シヤシ

変更項目のみ記載、記載なき項目は、
'91-9 新型車解説書および整備解説書
を参照下さい。

■ 主要変更点

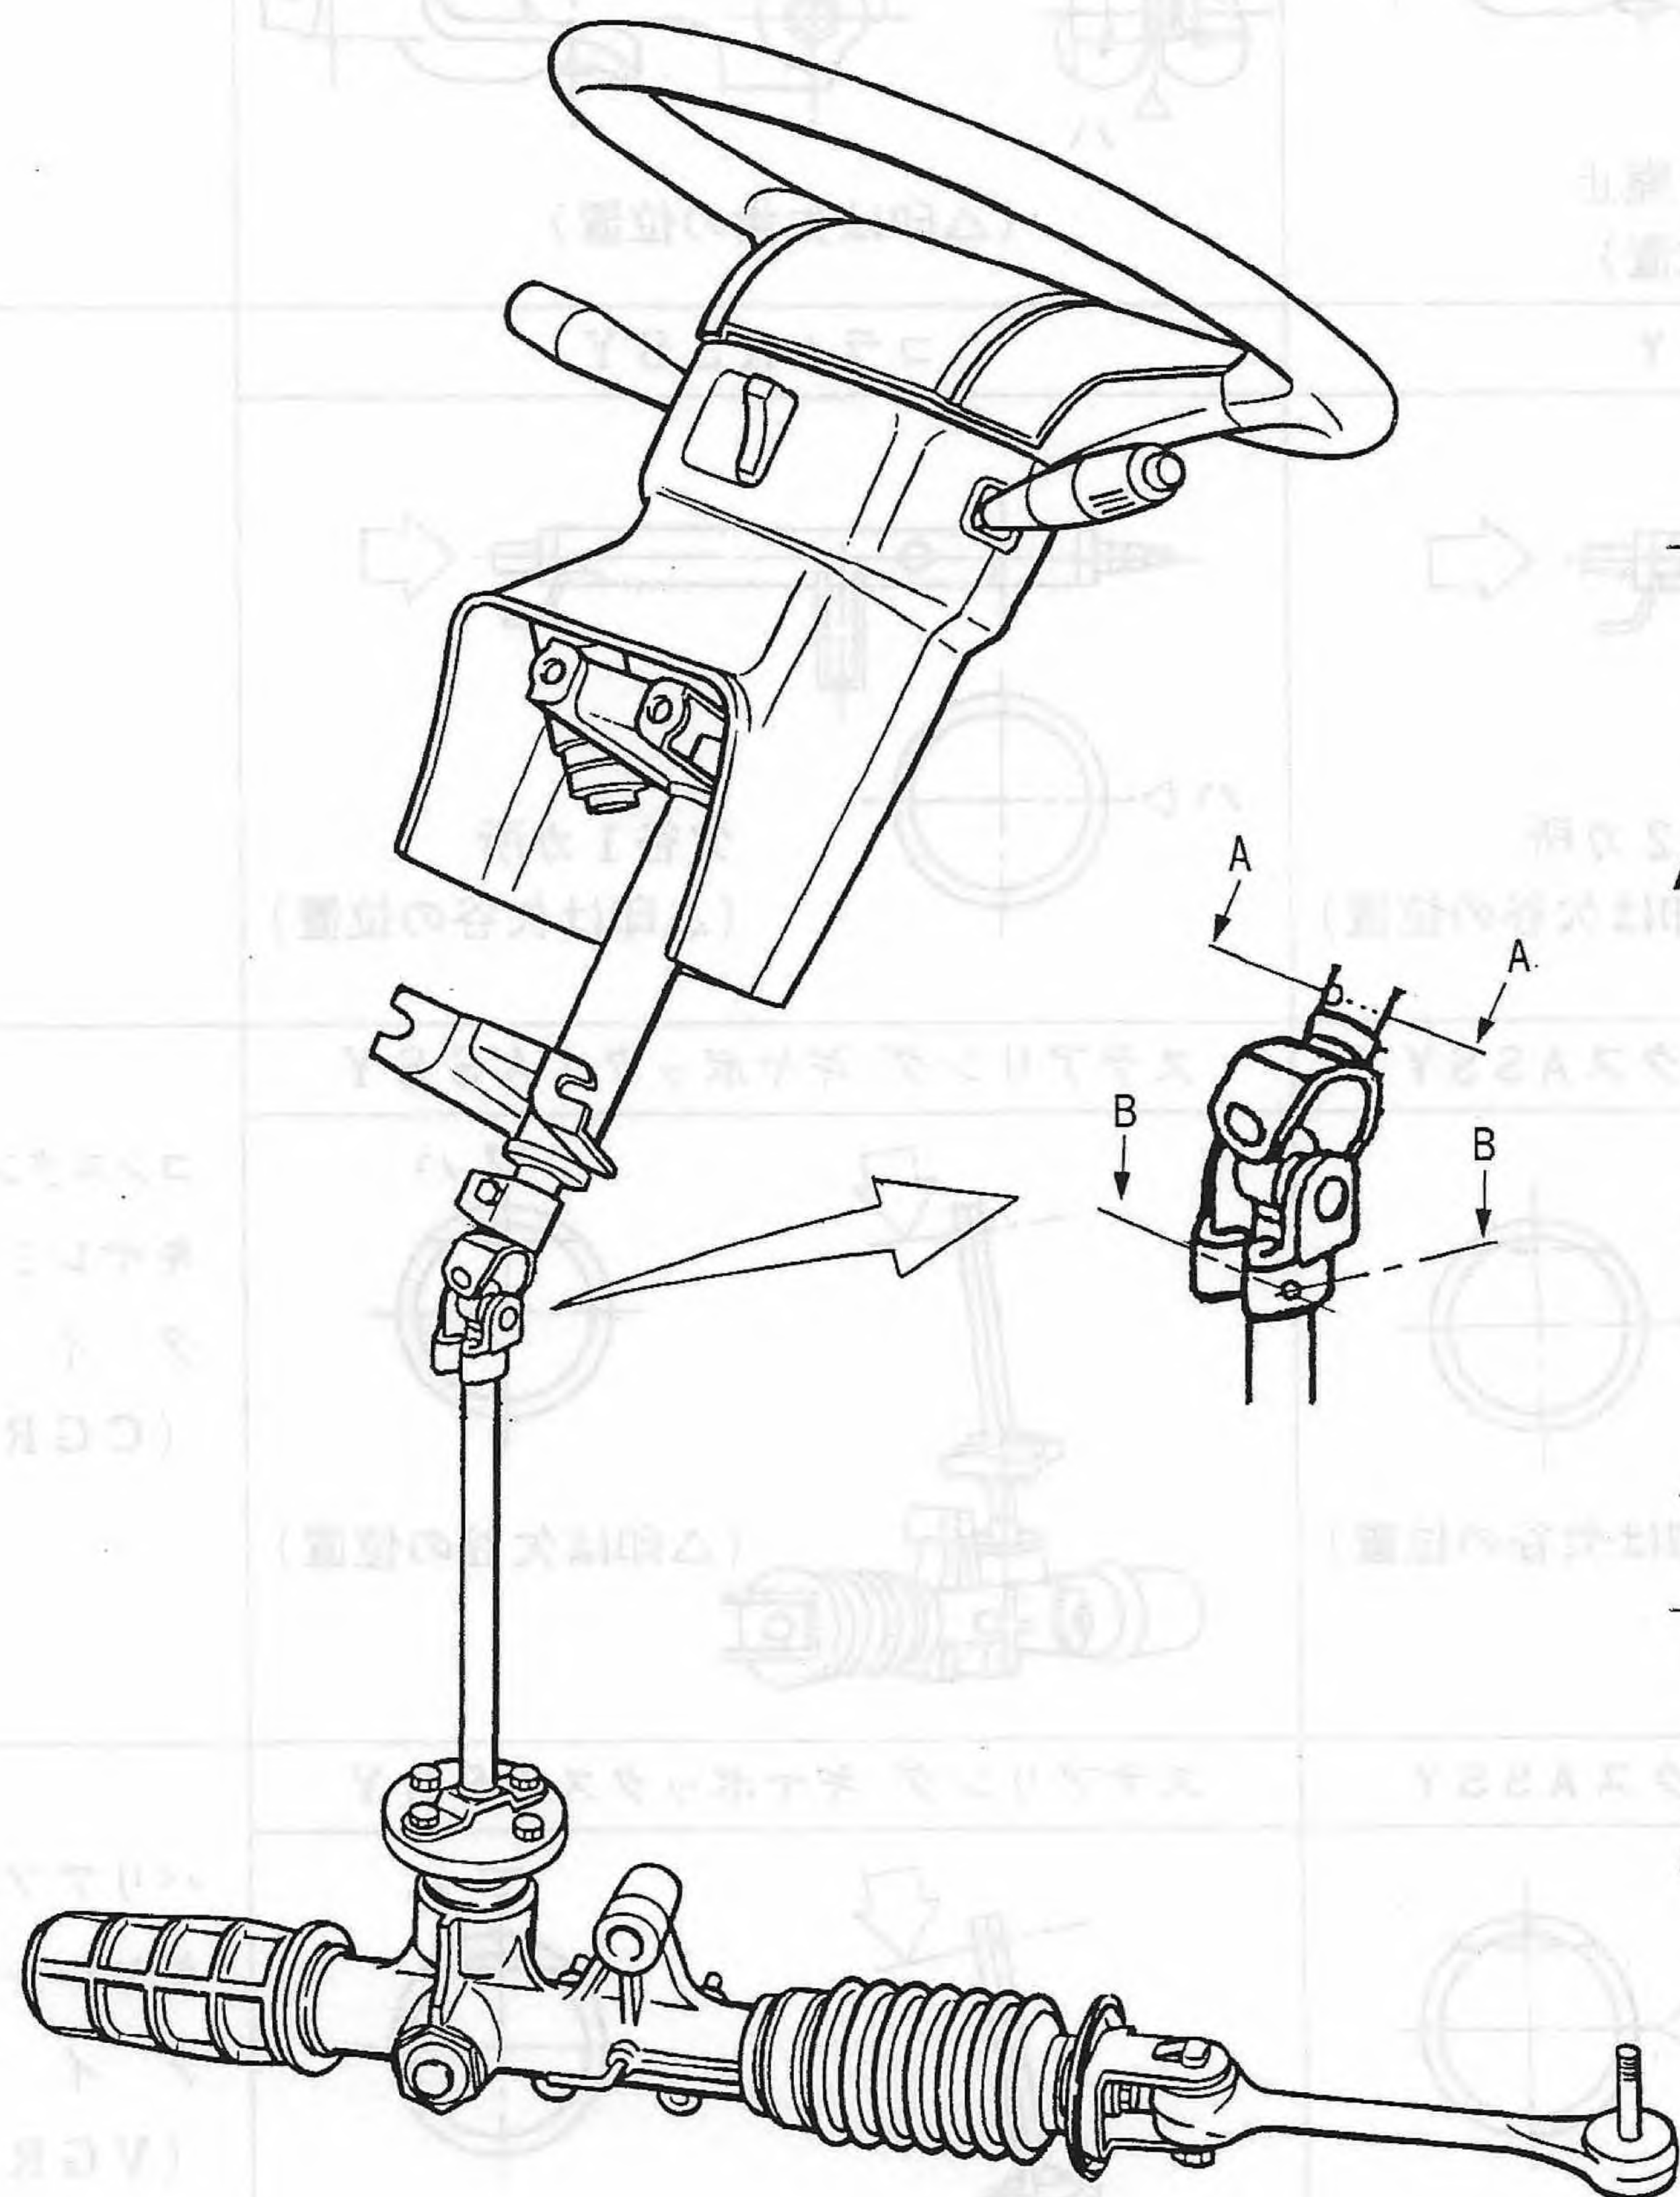
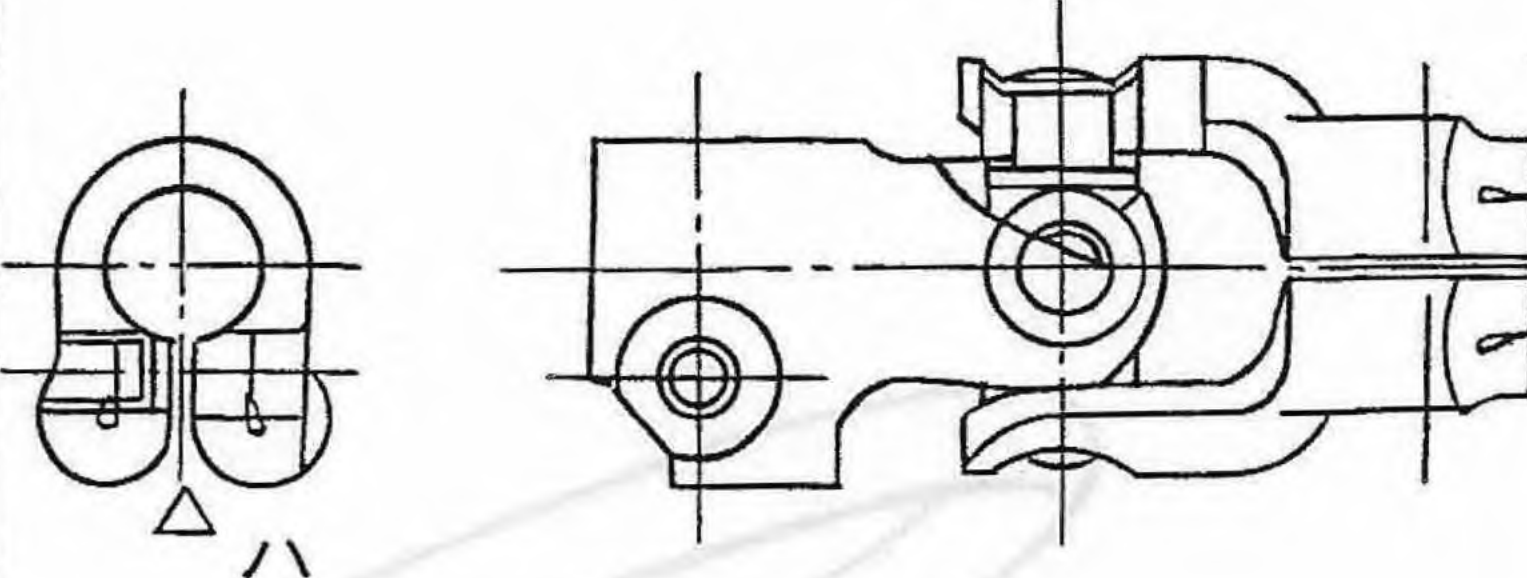
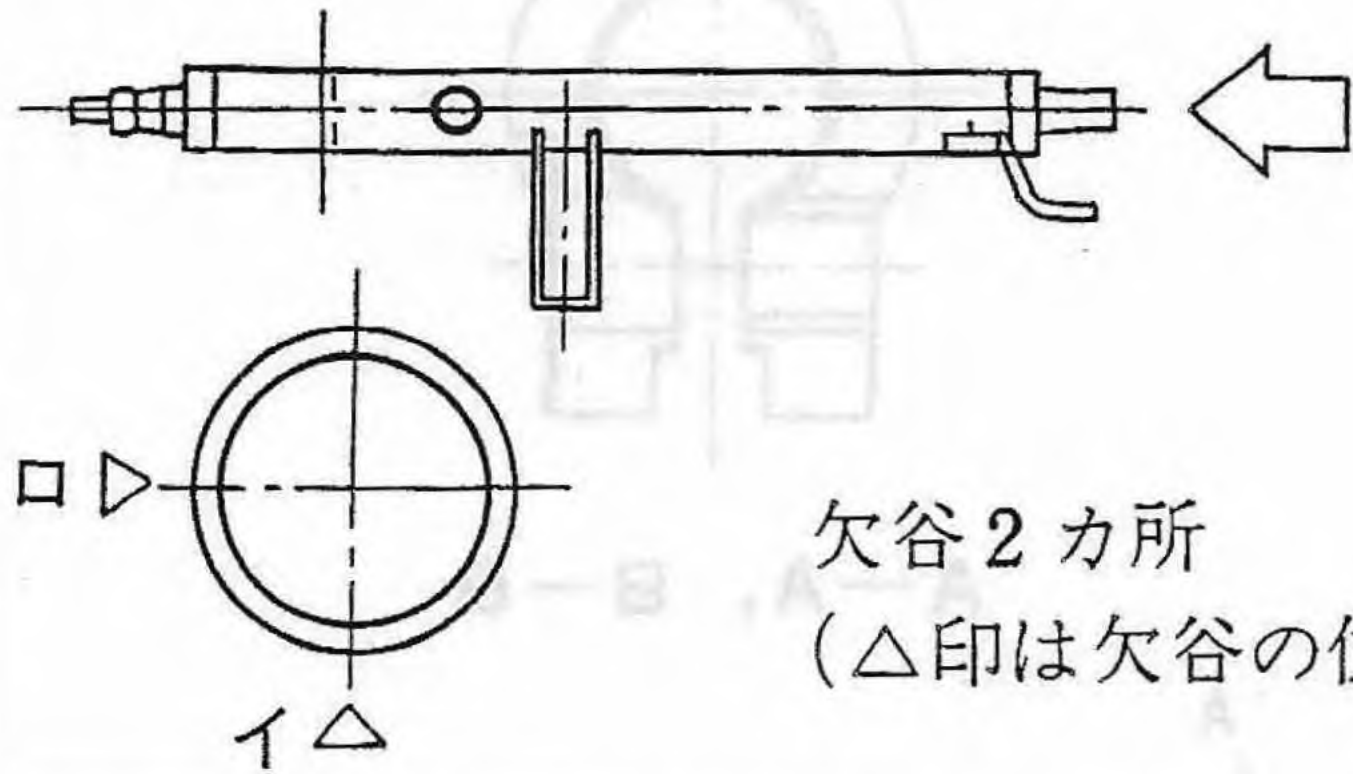
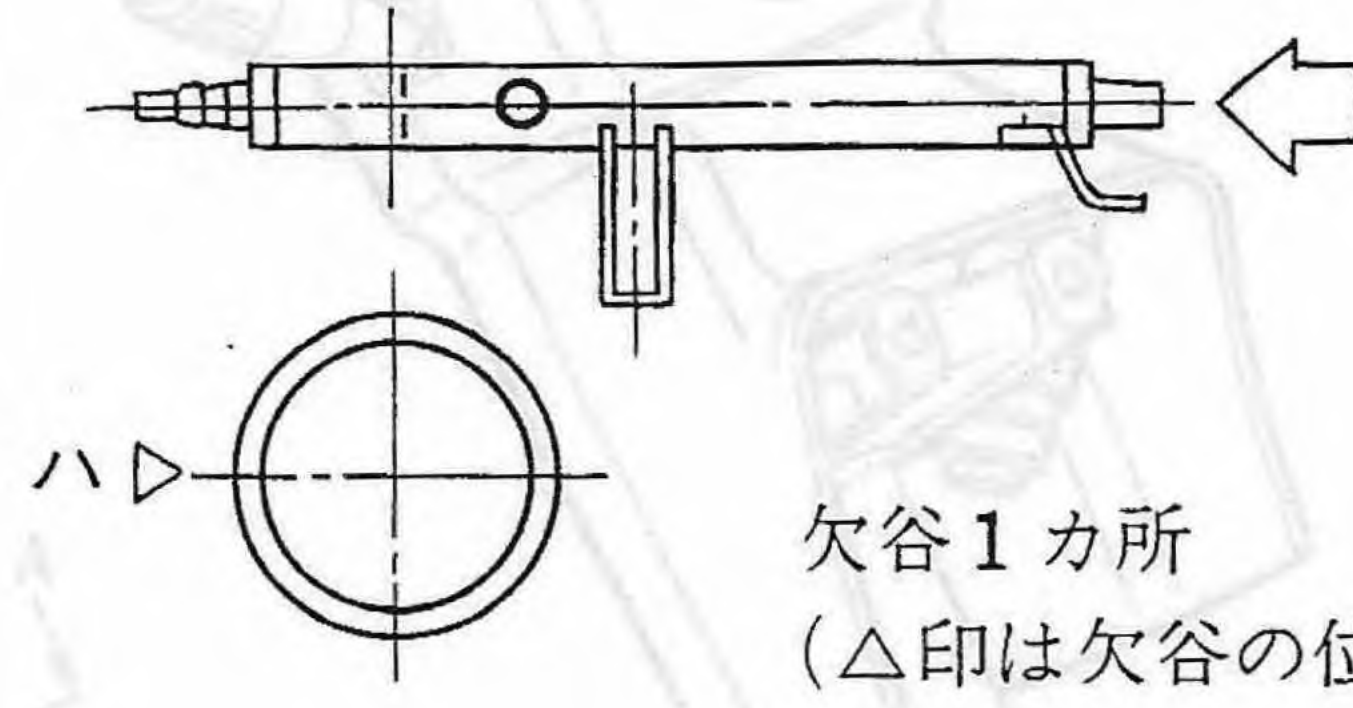
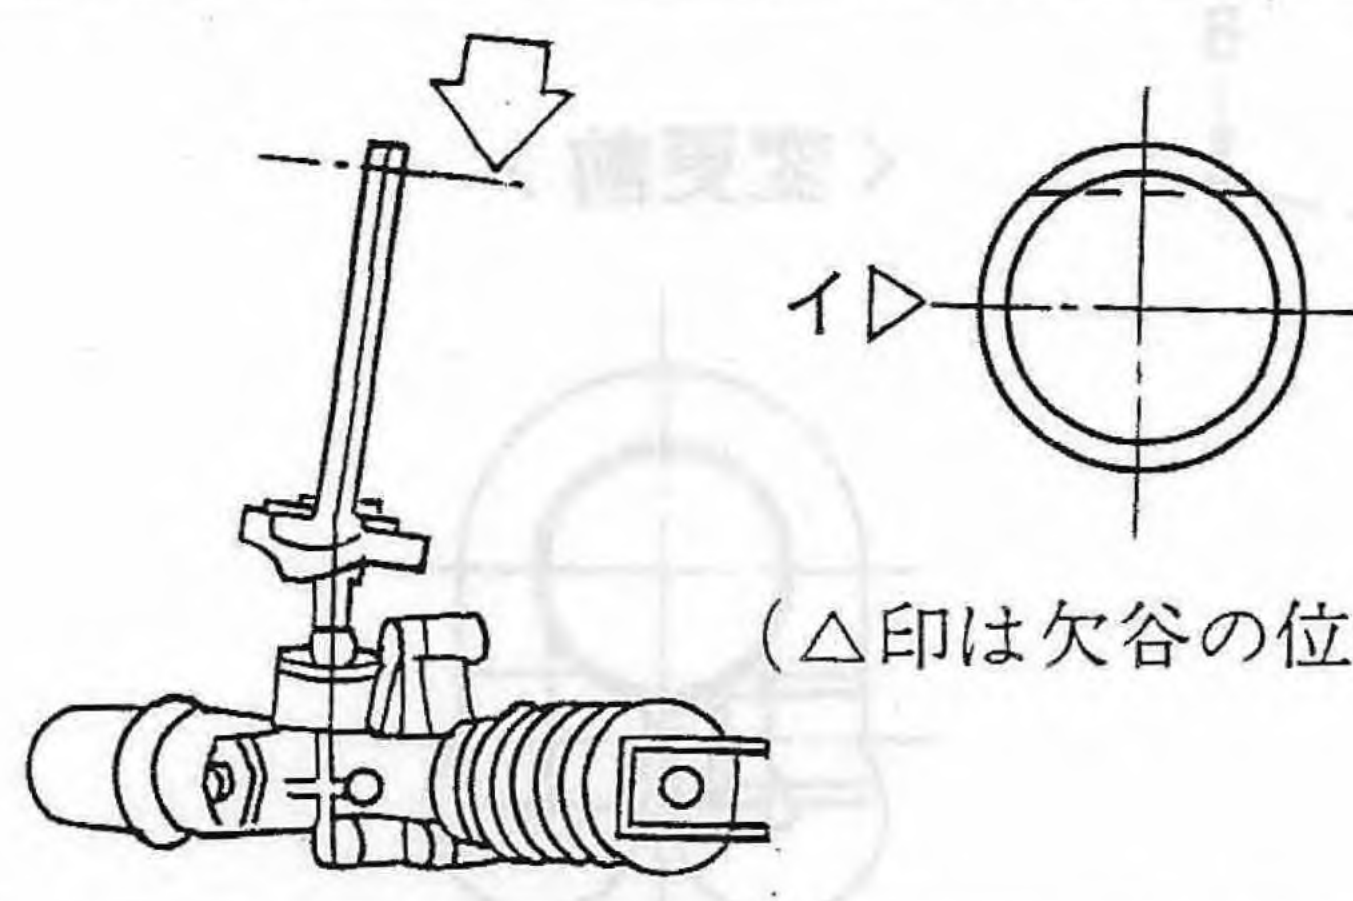
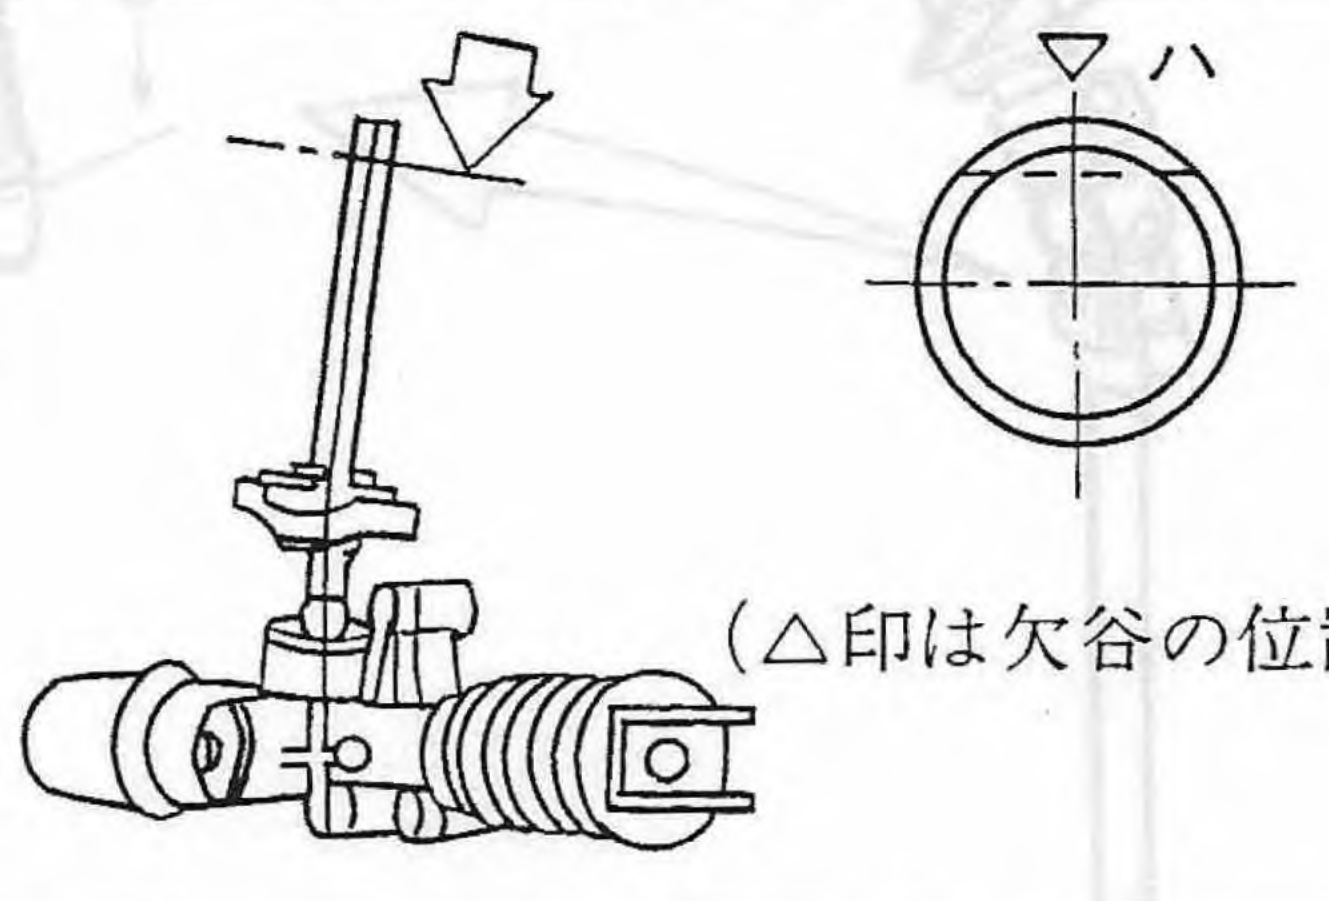
- ステアリングシャフトのユニバーサルジョイントねじ結合部形状を変更した。(折返し加工を廃止)

• 新ユニバーサルジョイント採用による変更部品一覧 (部品の互換性はなし)
